SERVICIO DE EVALUACIÓN AMBIENTAL.

Se interpone , el referido Recurso de Reclamación, solicitando la Invalidación de la RCA , del proyecto referido , por incumplimientos ambientales y normativos en el contenido y evaluación ambiental de la DIA y la RCA. , por omisión de la evaluación de impactos ambientales sobre recursos naturales y humanos , específicamente en la subcuenca de la Quebrada de Cárcamo en el Río Illapel ,principalmente impactos no evaluados fundadamente sobre los recursos hídricos en el área de mayor intervención minera de la vida útil anterior y futura del proyecto Tres Valles.

Imagen 1: CUADRO DE SUPERFICIES DE ÁREA DE EXPLOTACIÓN. PAPOMONO. INFORMADO POR SCM.TRES VALLES./ 2010.

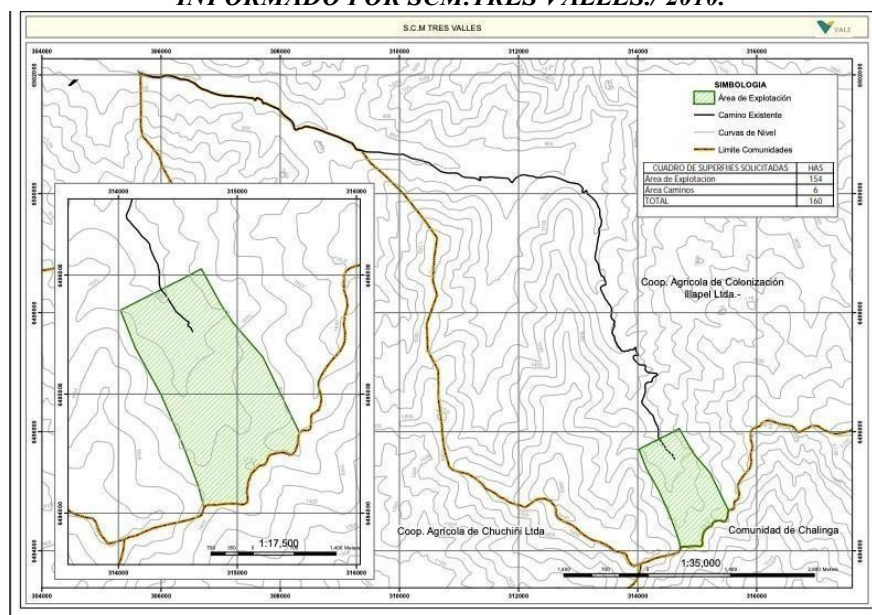
8.- En la DIA en evaluación el titular informa la intervención de 218 hectáreas que incluyen la mina en explotación, sus modificaciones y la planta de procesamiento.

Sin embargo, de acuerdo con los antecedentes disponibles, el área de intervención directa del proyecto, en Cárcamo, en todas sus etapas, incluyendo la etapa de cierre, representa, un área de impacto directo de 160 hectáreas, (un 73,4% de lo declarado en la DIA) incluyendo área de explotación y caminos de la superficie de la cabecera de Quebrada de Cárcamo, proyecto minero Papomono, comuna de Illapel.

La DIA no presenta el área de impacto directo (área de explotación) de la mina Papomono en Quebrada de Cárcamo, que debe constituir la línea base del proyecto, previa a su modificación, en sus tres etapas: construcción, producción y cierre.

La evaluación ambiental debe recaer sobre el conjunto del área de explotación considerando la etapa de cierre, que debe realizarse en toda el área de intervención y la DIA en evaluación debió considerar la suma de los impactos de las modificaciones y el área de intervención.

Imagen 1: Superficie intervenida Quebrada de Cárcamo, según EIA Proyecto Minero Tres Valles.

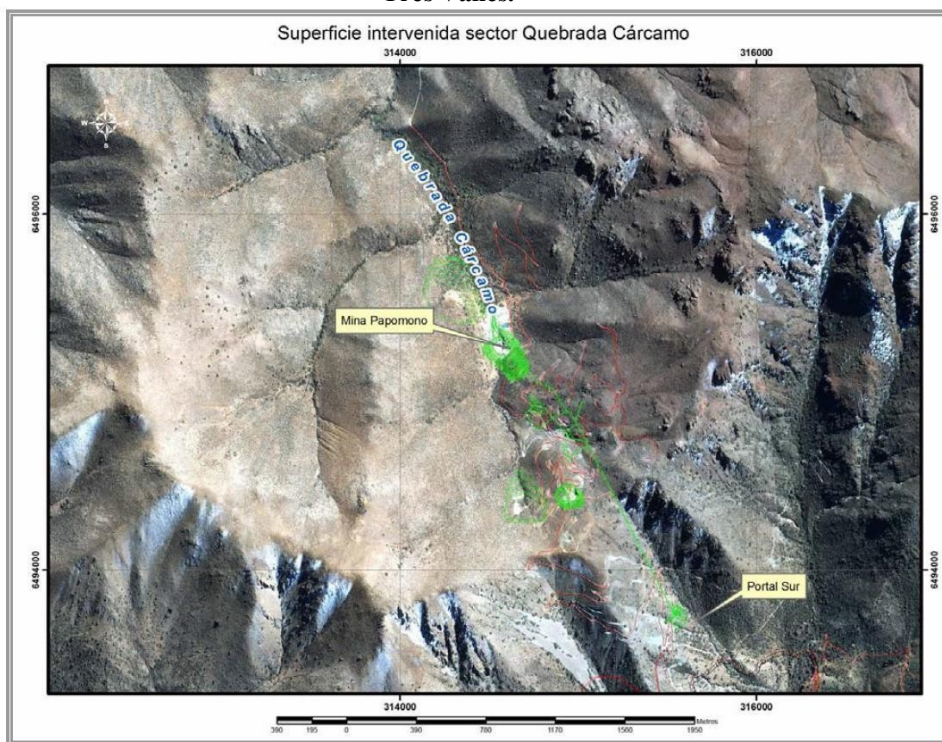
En consecuencia, la DIA en observación, no presenta evaluación de los impactos significativos y no significativos, directos e indirectos, sobre la quebrada y subcuenca de Cárcamo y comuna de Illapel, en la medida que omite la presentación de áreas de influencia y línea base en la principal área de impacto directo del proyecto y su modificación, con respecto a recursos naturales y medio humano, y por tanto no presenta la sumatoria de los impactos provocados por la modificación y el proyecto o actividad existente, omisión, que constituye un incumplimiento normativo, de los Artículos: 4;12;18;19; del DS. 40/2012 Reglamento SEIA. MMA.

Imagen 3: Área de estudio declarada para Medio Humano que termina en el límite norte del Depósito Norte.

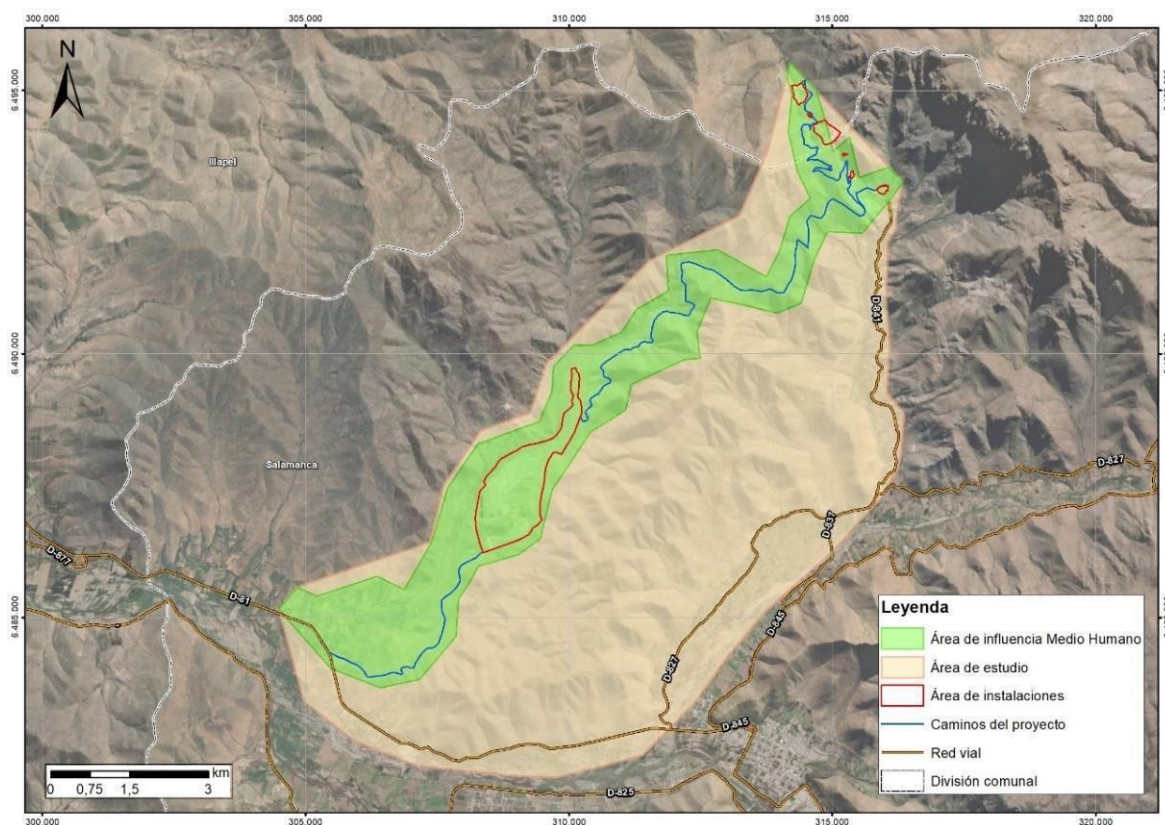
En base a lo planteado se observa, como omisión esencial, que el titular no presenta la Caracterización del Medio Humano, en la evaluación, con respecto al área de influencia directa e indirecta de la quebrada Cárcamo con la ruta D-815, la comuna de Illapel, considerando la población, recursos hídricos, economía local, y actividades agropecuarias.

Imagen 4: Plano Hidrogeológico Sector Papomono.

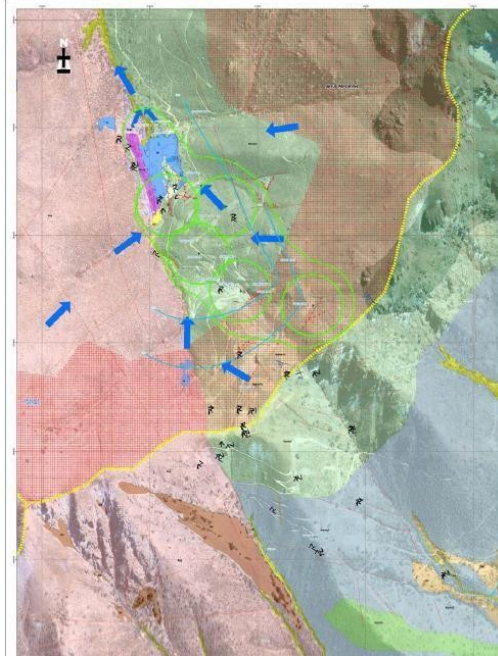
...Los flujos de agua de la Quebrada Cárcamo, donde se ubica la zona de Papomono, fluyen naturalmente hacia el Norte y, pese a encontrarse a un nivel topográficamente más elevado, las vertientes de la Quebrada Cárcamo no tienen equivalentes en la ladera Sur de la divisoria de agua, que da hacia la Quebrada Manquehua. No existe información escrita, ni observaciones oculares, que atestigüen la existencia de vertientes, manantiales u otros afloramientos de agua en la naciente de la Quebrada Manquehua.” (Capítulo IV Línea Base del E.I.A. Proyecto Minero Tres Valles, pág.42).

Imagen 5: Perfil hidrogeológico de la Zona de Papomono.

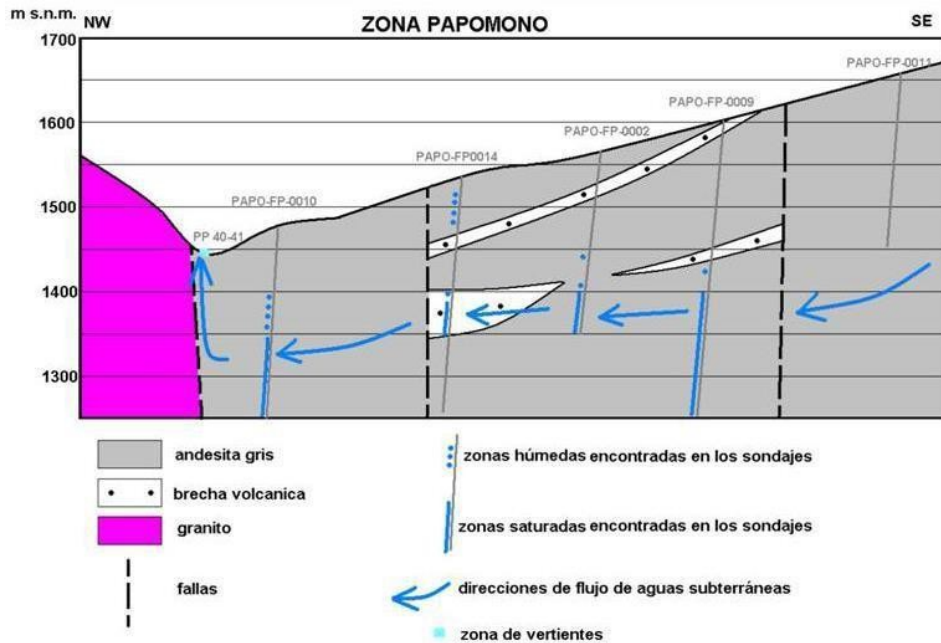
“Como se presenta en la Figura 4-18, se estima que en la zona de Papomono, en la Quebrada Cárcamo, existen uno o dos acuíferos, continuos, relacionados con estructuras tectónicas y/o la estratificación dentro de la andesita gris y/o de la brecha volcánica. El manto de estas estructuras es hacia Oeste-Suroeste y el espesor de agua puede llegar hasta 150 [m] (Figura 4-20). La zona de recarga se encuentra en la altura de 1.600 -1.700 [m.s.n.m.].” (Capítulo IV Línea Base del E.I.A. Proyecto Minero Tres Valles, pág.43 y 44).

Imagen 6: Perfil esquemático Quebrada Cárcamo y Quebrada Manquehua.

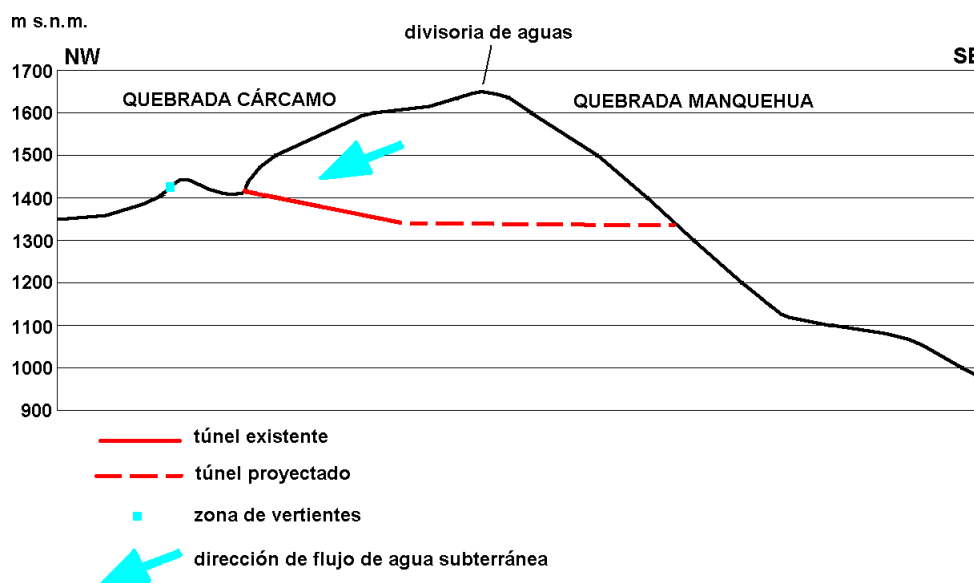
Corresponde, la reposición de los caudales a la Quebrada de Cárcamo de tal manera de no provocar impactos en cantidad y calidad al recurso.

Imagen 7: Plano Puntos de Monitoreo de Aguas Subterráneas (HGCA-1 en azul).

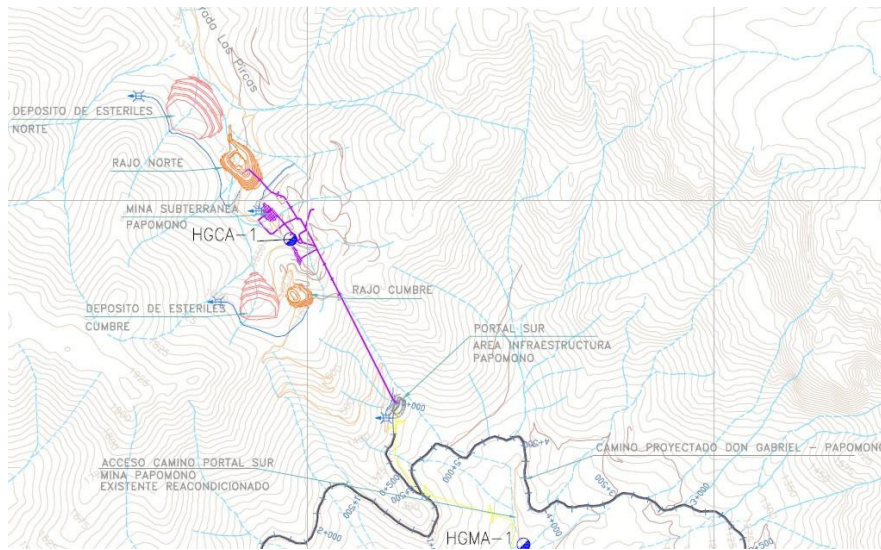
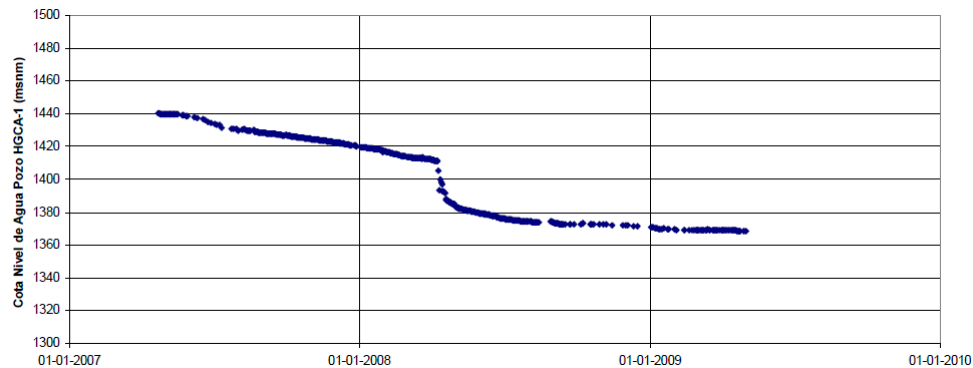
A continuación, se presenta un detalle de la figura 2-2 del Informe de Monitoreo Hidrogeológico de la Adenda 3, correspondiente al E.I.A. Proyecto Minero Tres Valles, donde se puede apreciar la ubicación del pozo HGCA-1, seguido de la figura que grafica el descenso de dicho pozo.

Al respecto de este descenso, en el Anexo 6 LB Informe Hidrogeología de la Adenda 2 del E.I.A. Proyecto Minero Tres Valles, se indica lo siguiente:

“El pozo HGCA-1, ubicado en la quebrada Cárcamo, cuenta con información desde el 23 de abril de 2007 hasta la fecha. El agua en este sondaje se encuentra relativamente profunda (aproximadamente 160 m), y su evolución en el tiempo se presenta en la Figura 7.7. Esta figura muestra que el nivel de agua ha estado en continuo descenso desde su construcción el año 2007, mostrando una reducción muy fuerte a comienzos del año 2008. El monitoreo posterior muestra una leve tendencia al descenso, sin mayores alteraciones en su tendencia.” (Anexo 6, Adenda 2, E.I.A. Proyecto Minero Tres Valles, pág. 31).

Imagen 9: Dependencia de nivel piezométrico de aguas en piezómetro PZ-0001 y las precipitaciones promedio anuales.

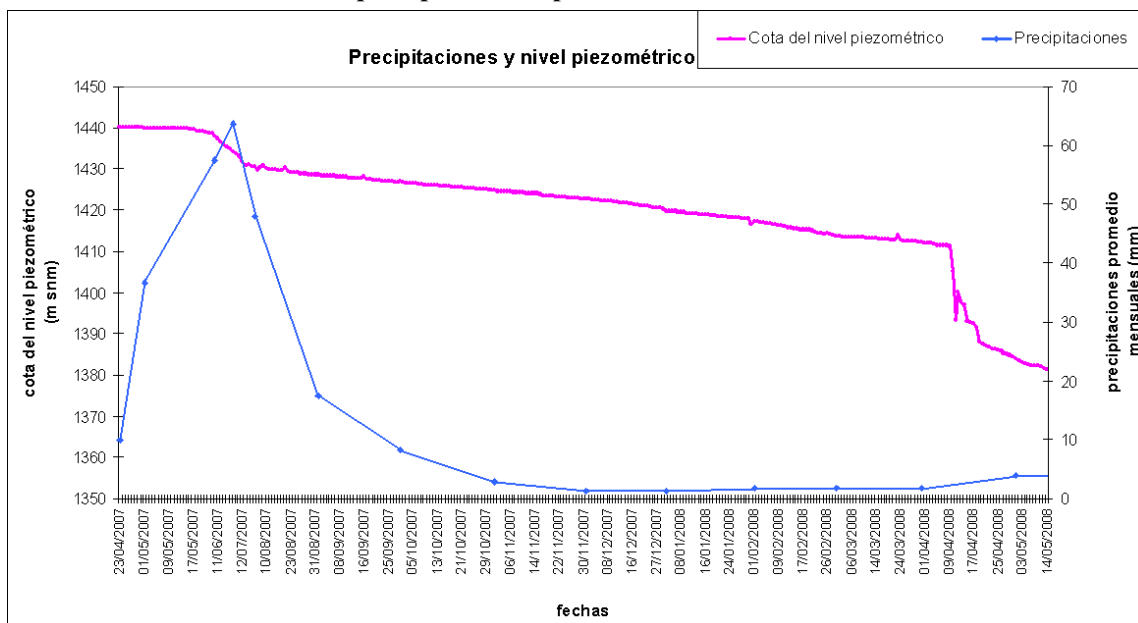
“...Este comportamiento es representado en la Figura 3, lo que se manifiesta en la mantención de los niveles piezométricos en un nivel similar durante los meses entre julio y mayo. Esto indica que, durante este periodo, por los acuíferos pasa la misma cantidad de agua. Sin embargo, desde fin de mayo hasta mediados de julio, el nivel baja rápidamente. Comparando con los valores de precipitaciones promedio anuales registradas para esta zona, en el periodo desde el año 1930 hasta el año 2007, se observa que el nivel de las aguas subterráneas tiene dependencia directa de las precipitaciones durante los meses de invierno, y que la recarga va disminuyendo progresivamente hasta hacerse mínima en los meses de verano y otoño.” (Anexo 10, Adenda 2, E.I.A. Proyecto Minero Tres Valles, pág. 6).

Imagen 11: Punto de Interés.

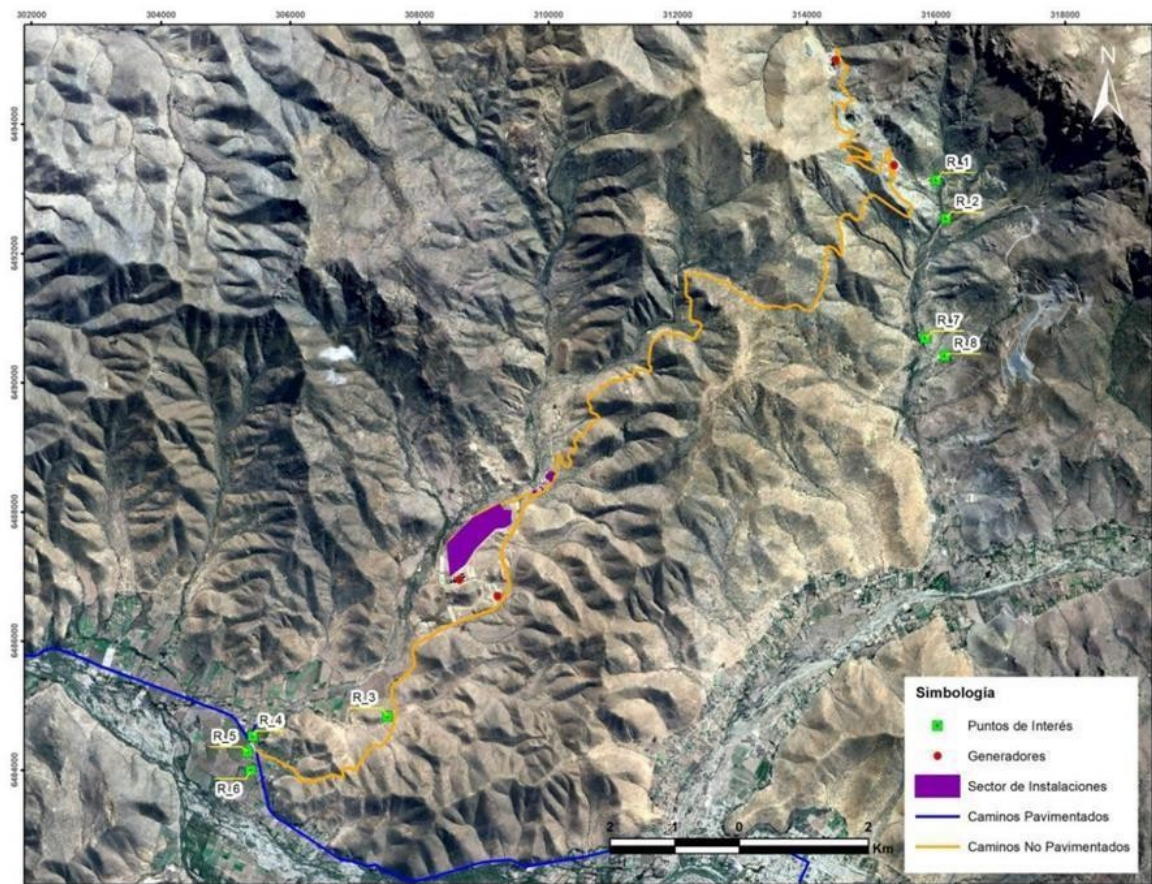
Por otra parte, la población instalada en la quebrada de la ruta D-815, no se consideró como punto de interés, sin tomar en cuenta tanto la población del área, como los cultivos que se producen en la misma y por la vegetación utilizada para pastoreo de ganado.

Imagen 12: Área de Influencia para Calidad del Aire.

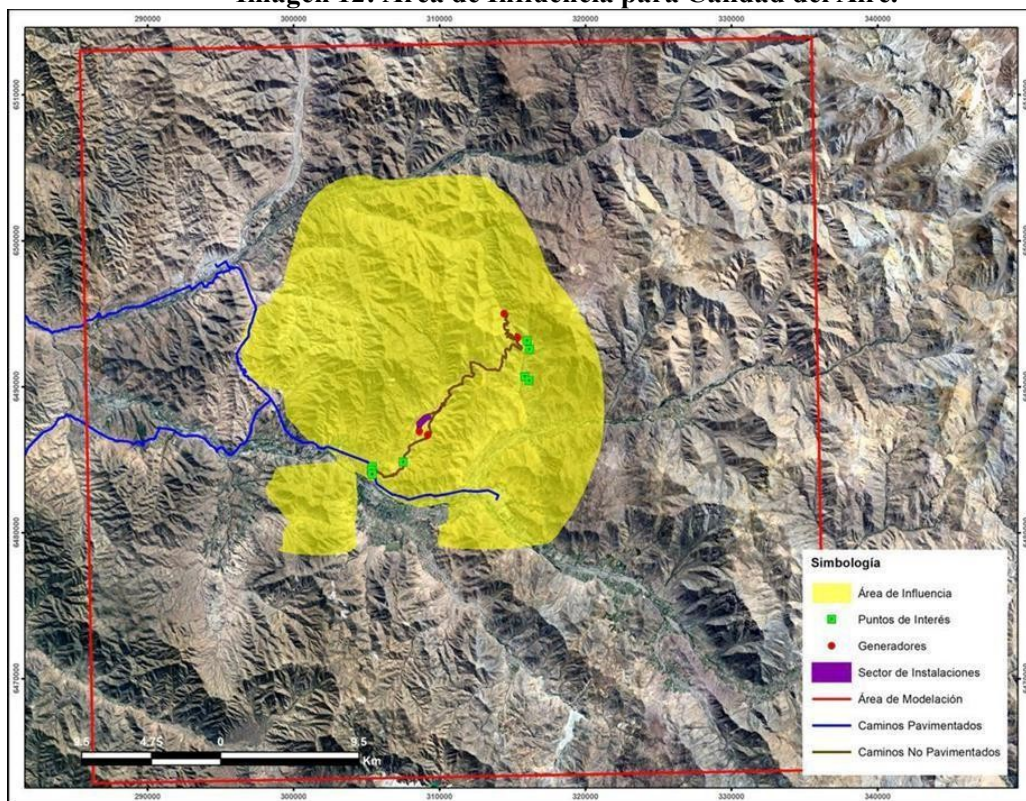
Finalmente, a pesar de que se estima no se han considerado las características particulares del área de la quebrada Cárcamo, igualmente el área aledaña a la ruta D-815 forma parte del Área de Influencia para la Calidad del Aire, lo que plantea la inquietud de cuál sería el área de influencia si estas características se consideraran.

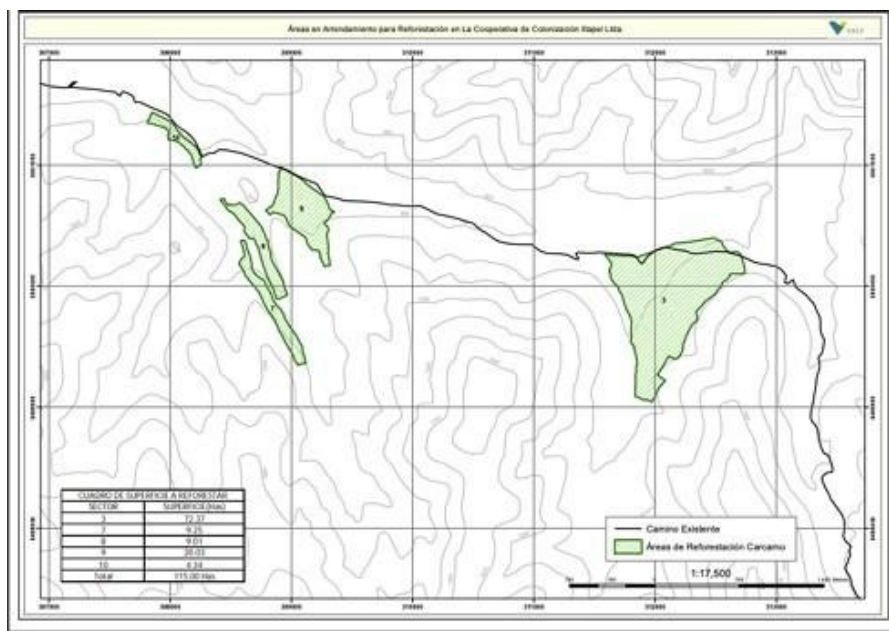
Se solicita la titular presentar, para la cabecera de la quebrada Cárcamo, un acabado plan de restauración de geomorfología, suelos y vegetación para la fase de cierre del proyecto que abarque todas las áreas intervenidas con rajos, botaderos, instalaciones, construcciones, etc., incluyendo un plan de monitoreo con duración, frecuencia, parámetros e indicadores de éxito.

Dado que el titular declaró riesgo en cercanías del Portal Norte y del Rajo, se solicita incorporar en estos seguimientos el monitoreo de la estabilidad del área. Se requiere una tabla con coordenadas
